Bague de maintien JOINT SPI 42 / 56 / 7
francoispoullain@cegetel.net

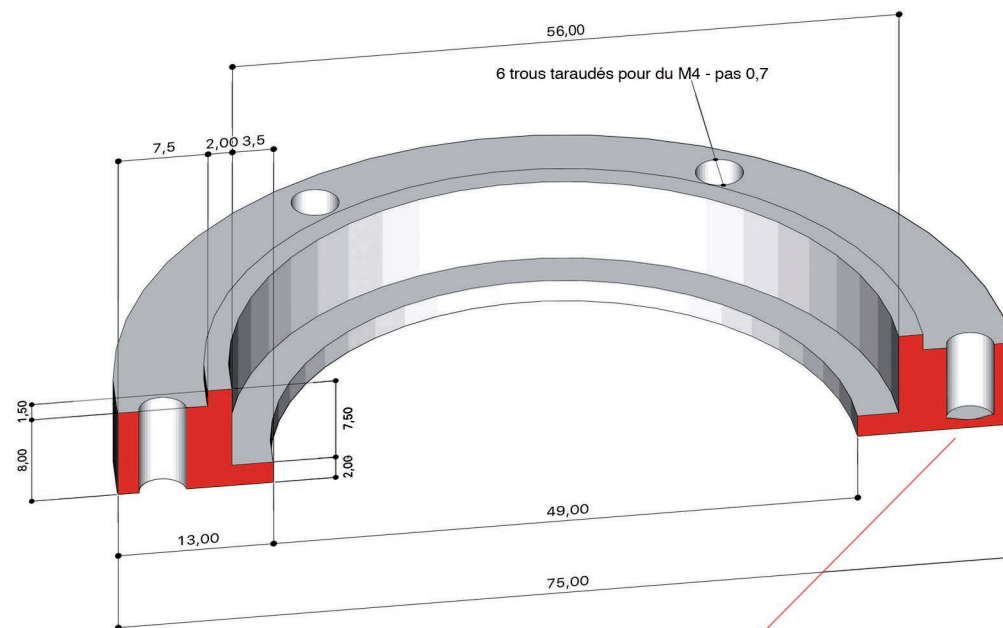
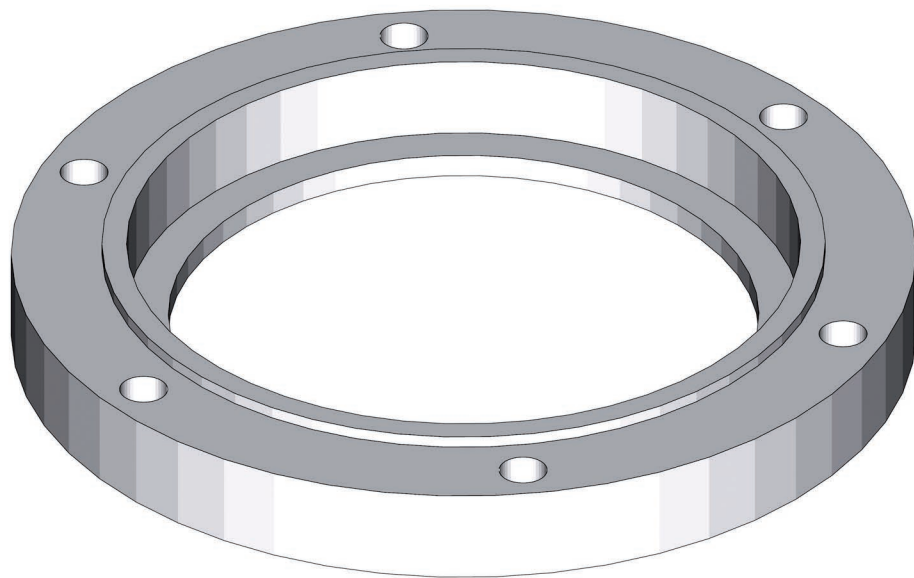
si vous en avez la possibilité
faites des trous borgnes
à 0,8 de la face inférieure
comme l'exemple à droite
(sinon pas grave)
